Avis délibéré
de la Mission régionale d'autorité environnementale
Provence-Alpes-Côte d'Azur
sur le projet de parc photovoltaïque à Bollène (84)

N° MRAe
2023APPACA52/3502

Avis du 22 août 2023 sur le projet de parc photovoltaïque à Bollène (84)

Figure 2: Plan de masse du projet. Source: dossier de permis de construire.

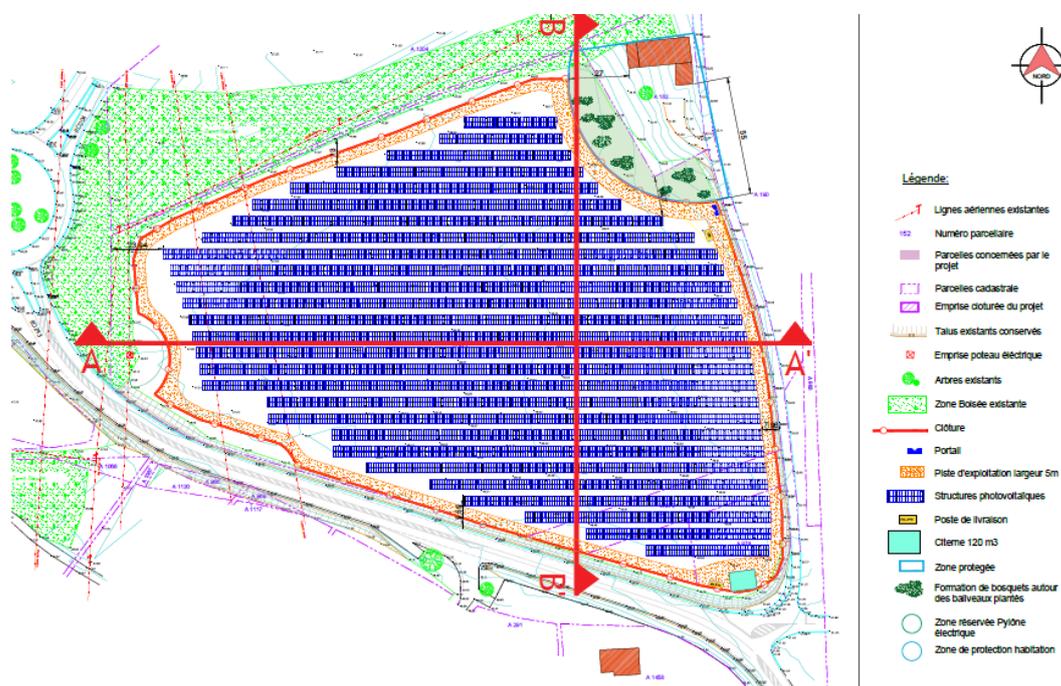
L'injection de l'électricité produite sur le réseau public de distribution nécessite de relier le poste de livraison à un poste source non précisé dans le dossier. Ce raccordement fait partie intégrante du projet, au sens du code de l'environnement³. Le dossier indique que « *Un câblage électrique sera réalisé entre le poste de livraison (PDL) et le point de raccordement au réseau public de distribution d'électricité [...] pour le moment, il est envisagé un raccordement du projet au poste source de Bollène situé à 650m au sud du site.* » Le tracé définitif du raccordement n'étant pas défini, la MRAe constate l'absence dans l'étude d'impact, d'évaluation des effets du raccordement au poste source.

La MRAe recommande de compléter l'étude d'impact en précisant les incidences du raccordement au poste source et de prévoir, le cas échéant, des mesures d'évitement, de réduction voire de compensation adaptées.

Figure 3: Localisation du périmètre d'étude. Source: étude d'impact.

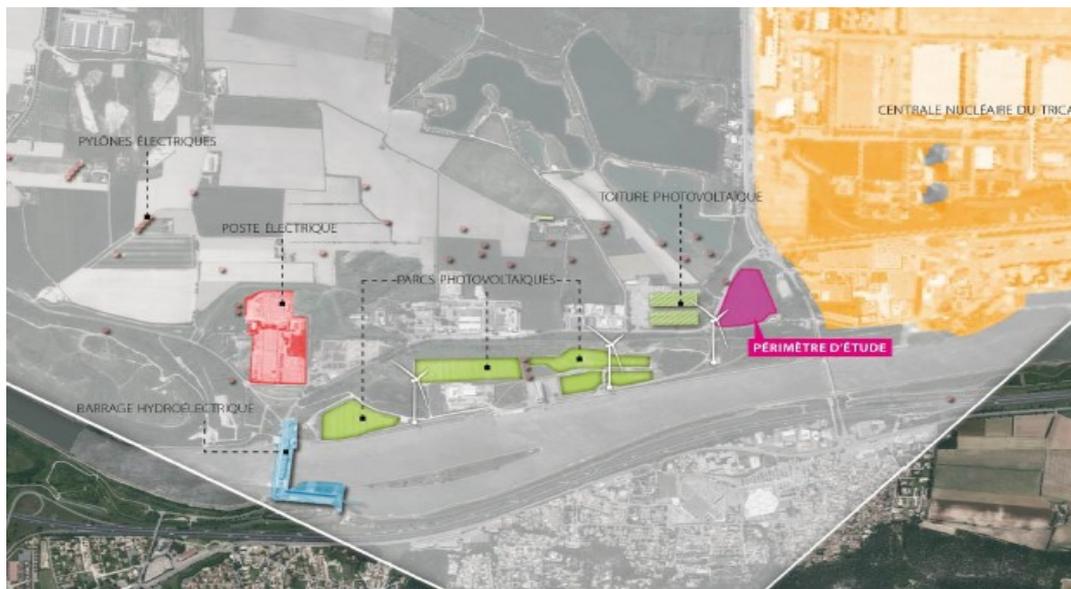
La MRAe considère qu'au regard des nombreux parcs photovoltaïques présents ou à venir¹³, qui fragmentent les espaces naturels et le paysage (artificialisation des sols, fragmentation des milieux), les effets potentiels cumulatifs ne sont pas évalués.

En effet, le dossier ne présente pas dans l'état initial, le bilan des centrales photovoltaïques au sol existantes le long du canal de dérivation de Donzère-Mondragon. Aucun élément qualitatif et quantitatif n'est présenté sur les espaces et milieux communs aux différents projets du secteur, alors que la plupart de ces projets se situent dans des secteurs naturels. L'évaluation de la pression sur les écosystèmes et les paysages (mitage, artificialisation) ne permet ainsi pas d'apprécier les impacts déjà générés et la capacité résiduelle des milieux concernés à y faire face.

La MRAe recommande de revoir l'analyse quantitative et qualitative des effets cumulés du projet sur la biodiversité et le paysage du secteur, en identifiant les projets qui, par leur existence, leur proximité ou leur influence, sont de nature à combiner leurs effets individuels avec ceux du projet étudié.
